# Shearwater Petrel 1 & 2/Perdix/Perdix AI/NERD 2

## Notas de liberação do firmware v71

### VERSÃO 71 10/09/2019

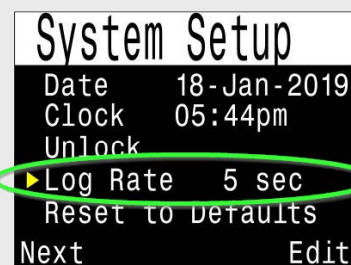
Adição do mostrador de FG na superfície. Ele mostra qual seria o fator de gradiente se você atingisse a superfície imediatamente. Isso difere do GF99, que mostra o fator de gradiente na profundidade atual. A informação:

FG na superfície é o fator de gradiente se você atingisse a superfície imediatamente.

Taxa de registro pode ser definida como 2, 5 ou 10 segundos.

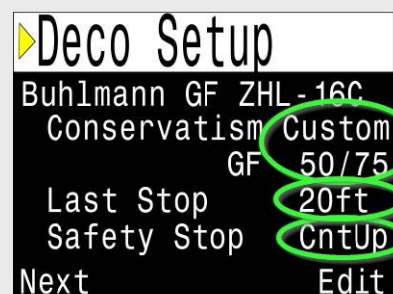
Permite ao usuário selecionar uma profundidade de última parada a 6 m/20 pés no modo CA Rec. Anteriormente, a última parada no modo CA Rec era sempre a 3 m/10 pés.

Novas opções de descompressão em CA Rec

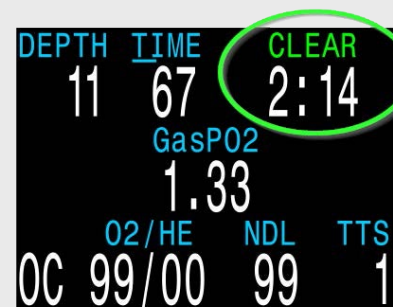
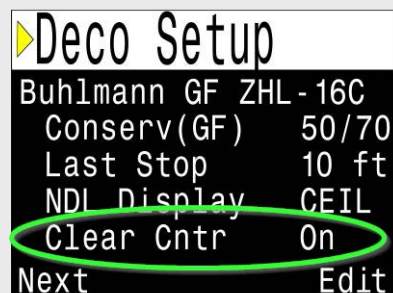
A opção de um contador progressivo de “Descompressão Limpa” foi adicionada.

O “Contador Limpo” faz contagem progressiva após a descompressão ser limpa.

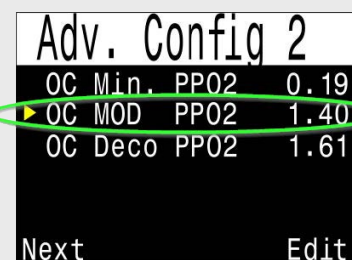
A “PPO2 Máx. CA” agora foi removida e substituída pela configuração “PPO2 POM CA”. A configuração POM aplica-se apenas à fase de profundidade máxima. O computador de mergulho usa o limite “PPO2 Deco CA” em vez do limite “PPO2 POM CA” quando está até 7,5 m/25 pés de uma parada de descompressão obrigatória. O limite “PPO2 Deco CA” também define onde as trocas de gás de descompressão preditivas ocorrem. Além disso, se o gás atual contém uma fração de oxigênio igual ou superior a 80%, o limite de descompressão é usado, pois pressupõe-se que o gás seja um gás de descompressão.

Após a atualização, o valor “PPO2 POM CA” é configurado como 1,40 ATA e a “PPO2 Deco CA” permanece inalterada. Os valores padrão são:

A “PPO2 POM CA” substitui a “PPO2 Máx. CA” e tem comportamento diferente. Veja a descrição à esquerda.

Nome do modo "OC/CC" alterado para "CC/BO" para esclarecer o objetivo

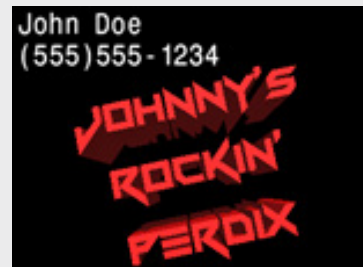
O nome do modo 'OC/CC' foi alterado para 'CC/BO', onde BO significa *bail out* (alternativa em caso de falha).

Em mergulhos de OC, o modo deve ser configurado como "OC Tec" ou "OC Rec".

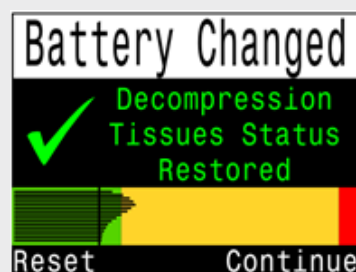
A localização do menu de marca da direção da bússola foi alterada para reduzir a quantidade de botões a pressionar. Além disso, a bússola agora pode ser visualizada durante a marcação. Operação: na visualização da bússola, pressionar o botão esquerdo aciona o menu "Exit/Mark" (Sair/Marcar). Pressionar o botão direito marca a bússola, pressionar o botão esquerdo volta à tela principal. Anteriormente, era preciso navegar normalmente pelos menus para marcar a bússola.

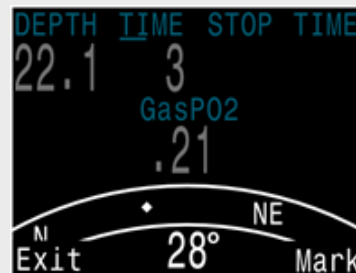
O gráfico de barras de tecidos agora é mostrado na tela Tissues Restored (Tecidos restaurados)

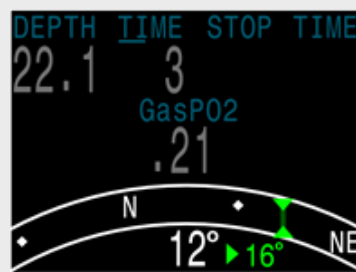
Agora, é possível pressionar menos botões para marcar direção

A compensação entre a direção atual e a marcada agora é mostrada (neste exemplo, 16°)

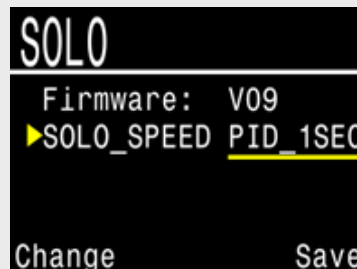
Por exemplo, na placa SOLO (*solenoid and oxygen controller*, controlador de oxigênio e solenóide), a configuração Solenoid Speed (Velocidade do solenóide) pode ser ajustada. Navegue até a página “Bus Devices” (Dispositivos de bus) no Petrel para acessar placas periféricas. As configurações vistas aqui são armazenadas no dispositivo periférico.

Na página “Bus Devices” (Dispositivos de bus), selecione “View” (Visualizar) para ver mais informações e configurações

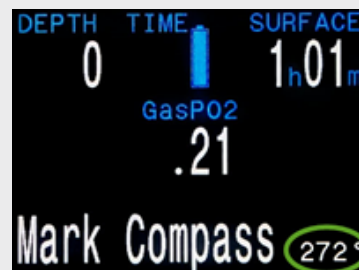
Minibússola pode ser exibida opcionalmente na linha central.

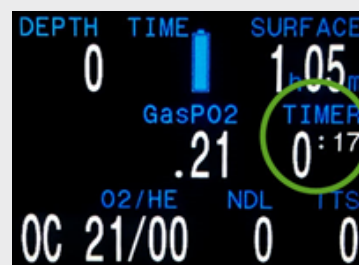
A exibição do temporizador (cronômetro) foi adicionada como opção na linha configurável central ou na linha configurável inferior.
